# Verslag huishoudelijke elektrische installatie op laagspanning en zeer lage spanning

| Referentie: **009-20261020-01** | Datum controle: **20/10/2026** |

| Adres installatie: | **Aarschotsesteenweg 281, 3111 - Wezemaal** | Nummer teller(s): | **1sag1100909985** |

Inbreuk(en):

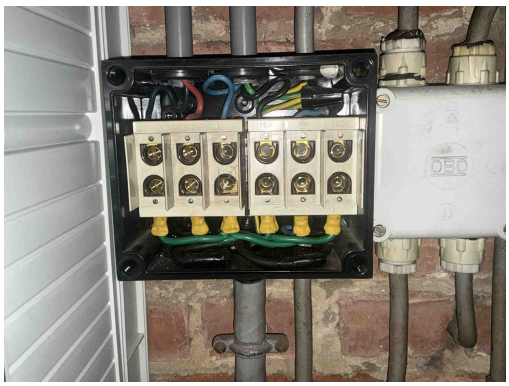
**D03** - Er is geen differentieelstroominrichting van maximum 300 mA geplaatst in het begin van de elektrische installatie van een residentieel geheel (incl. in de gemeenschappelijke delen) (Boek 1: 4.2.4.3, 4.2.4.4).

**D05** - Er is geen ondergeschikte differentieelstroominrichting van maximum 30 mA geplaatst voor de beveiliging van de ruimte(n) die een badkuip en/of douche bevatten (Boek 1: 4.2.4.3).

**D26** - Er is geen ondergeschikte differentieelstroominrichting van maximum 30 mA geplaatst voor de beveiliging van wasmachine/afwasmachine/droogkast (Boek 1: 4.2.4.3.b).

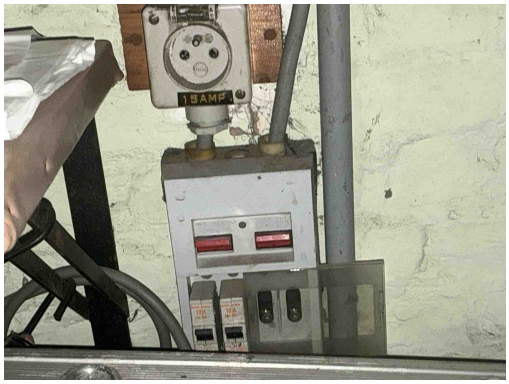
**B30** - De houder van de beveiliging in een huishoudelijke ruimte is niet voorzien van aangepaste kalibreerelementen (Boek1: 5.3.5.5).

Inbreuk(en):

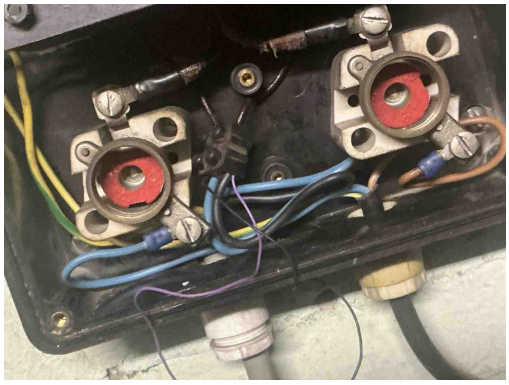
**T11** - De contactdozen waarvan de toegekende stroomsterkte maximaal 16A en de toegekende spanning maximaal 250V bedraagt en niet bedoeld zijn voor de voeding van een of meerdere verbruikstoestellen voor een specifiek doel en niet geplaatst zijn in of op schakel- en verdeelborden, beschikken niet of IPXX-D (incl. gemeenschappelijke delen residentieel geheel) (Boek 1: 4.2.2.3/5.3.5.2).
*Opmerking: Algemeen,..*

Inbreuk(en):

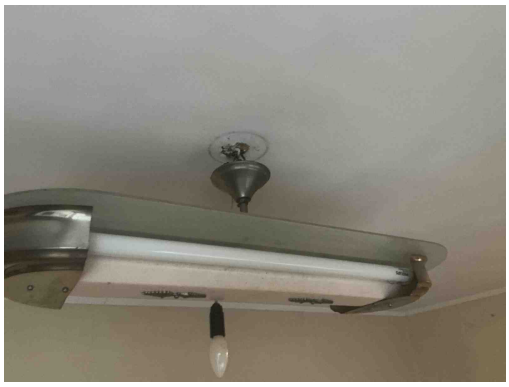
**C35** - Er zijn doorverbindingen gemaakt met lusterklemmen; er kon niet aangetoond worden dat deze klemmen geschikt zijn voor de aanwezige spanning, stroom en draadsectie en dat ze “CE” zijn (Boek 1: 1.4.2.1.).

Inbreuk(en):

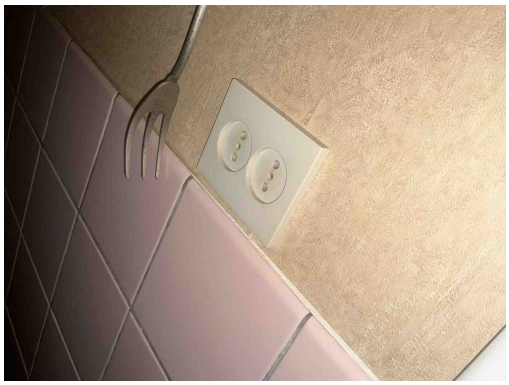
**T21c** - Het elektrisch materieel is niet geplaatst volgens de voorschriften van de fabrikant/ regels van goed vakmanschap. (Boek 1: 1.4.1.3) Oa armatuur niet degelijk bevestigd. Zie plaatsingsfiche fabrikant.

Inbreuk(en):

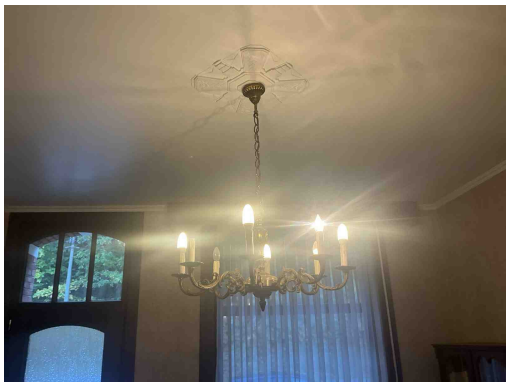
**A20** - Er bevindt zich een contactdoos zonder beschermingsgeleider in de elektrische installatie. Deze is niet geplaatst achter een differentieelstroombeschermingsinrichting met grote (max. 30mA) of zeer grote (max. 10mA)gevoeligheid. (Boek 1: 8.2.1.b)

Inbreuk(en):

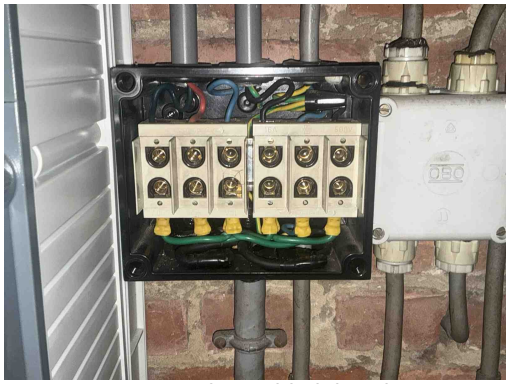
Diazed zekering is verboden
